监 理 通 知 单

工程名称: 山东寿光农产品物流园屋顶 30MWp 光伏发电项目

编号: CZZH-JL-ZL-006

事由 电缆井施工现场质量事宜

图 1

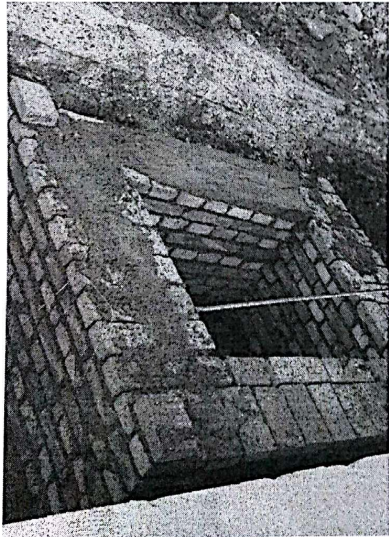
1、电缆井存在实际施工与设计图纸不符(附图1)。要求你单位必须将类似施工的电
缆井按照设计图纸要求全部整改, 否则不应进行下道工序。
